SOLICITATION AMENDMENT MODIFICATION DE L'INVITATION

Title - Sujet Furniture	
Solicitation No. - N° de l'invitation M5000-197162/A	Amendment No. - N° modif. 003
Client Reference No. - N° de référence du client M5000-197162	Date 2019-08-13
GETS Reference No. - N° de référence de SEAG PW-\$WPG-006-10869	
File No. - N° de dossier WPG-9-42049 (006)	CCC No./N° CCC - FMS No./N° VME
Solicitation Closes - L'invitation prend fin at - à 02:00 PM on - le 2019-08-28	Time Zone Fuseau horaire Central Daylight Saving Time CDT
F.O.B. - F.A.B. Plant-Usine: <input type="checkbox"/> Destination: <input checked="" type="checkbox"/> Other-Autre: <input type="checkbox"/>	
Address Enquiries to: - Adresser toutes questions à: Graham, Danielle	Buyer Id - Id de l'acheteur wpg006
Telephone No. - N° de téléphone (204) 292-2872 ()	FAX No. - N° de FAX (204) 983-7796
Destination - of Goods, Services, and Construction: Destination - des biens, services et construction: Royal Canadian Mounted Police K Division Headquarters 11140-109th Street Edmonton, AB T5G 2T4

La **modification n° 3** vise à répondre aux questions des soumissionnaires et modifier l'invitation à soumissionner # **M5000-197162/A** comme suit:

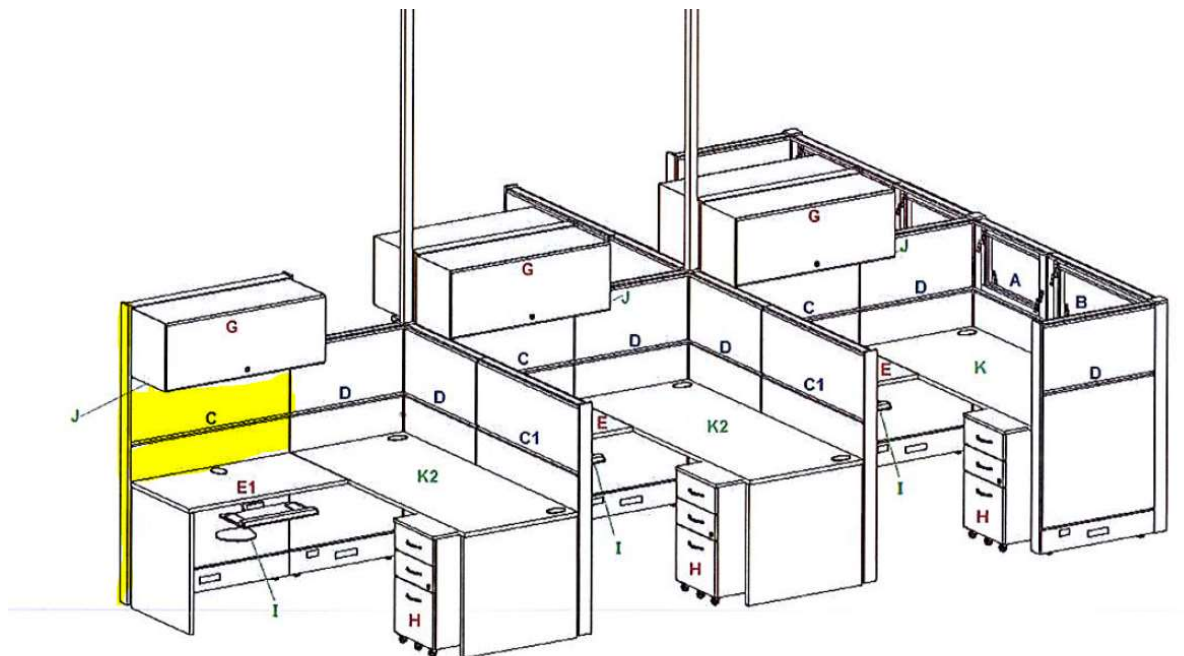
La hauteur du panneau C demandé « Panneau additionnel pour intimité en position assise » est d'environ 51 po. À l'endroit où le compartiment de rangement supérieur est exigé, pouvez-vous confirmer si la hauteur demandée correspond à la hauteur du panneau d'intimité en position assise ou en position debout?

Oui, la hauteur du panneau C, où se situe le compartiment de rangement supérieur, correspond à la hauteur en position debout.

C	Panneau additionnel pour intimité en position assise Électrifié Élément inférieur 1 & 2: tissu Élément supérieur 1&2: surface punaisable 42"W
----------	---

C	Panneau additionnel pour intimité en position debout Électrifié Élément inférieur 1 & 2: tissu Élément supérieur 1&2: surface punaisable 42 po de largeur
----------	---

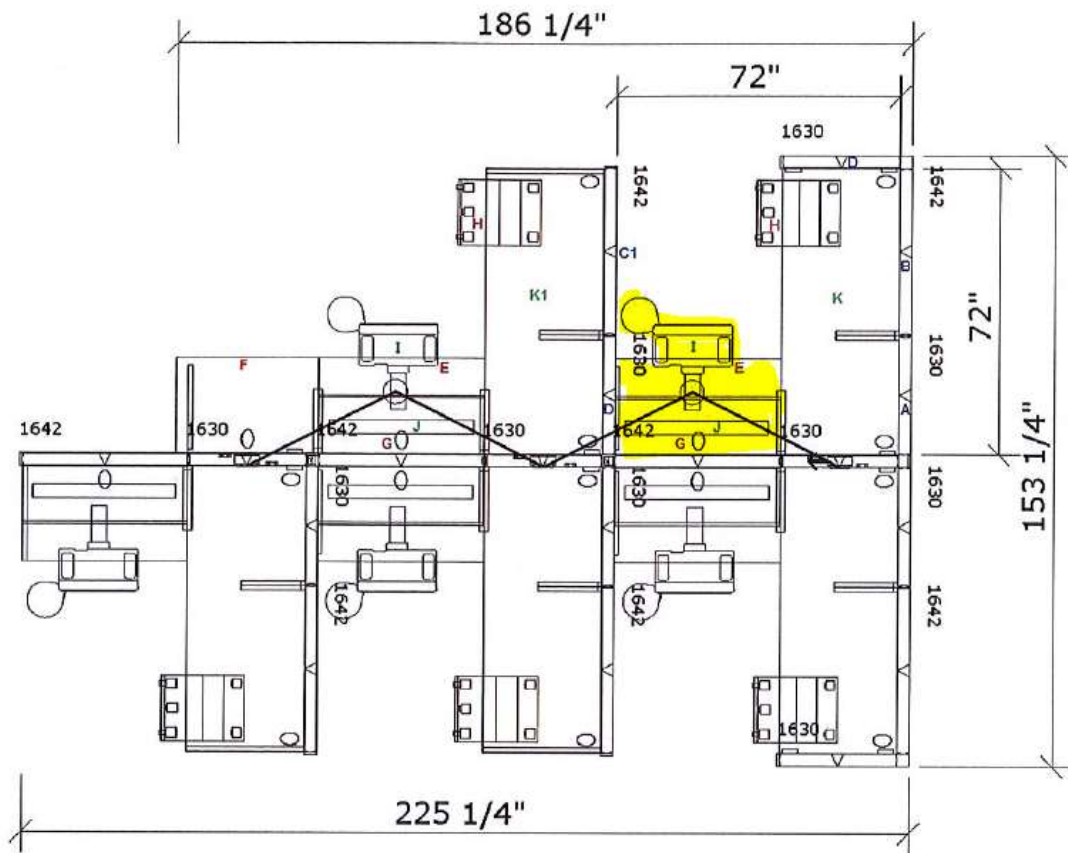
Le clavier est indiqué pour des surfaces de travail de 30 po de profondeur. Veuillez préciser, car les plateaux à clavier indiqués sur le dessin ci-dessous sont sur des surfaces de travail de 24 po de profondeur.

Sur les dessins, les claviers devraient être indiqués sur la surface de travail de 30 po de profondeur et non sur celle de 24 po de profondeur. Au moment de l'installation, le chargé de projet vérifiera que les claviers sont montés sur les bonnes surfaces de travail.
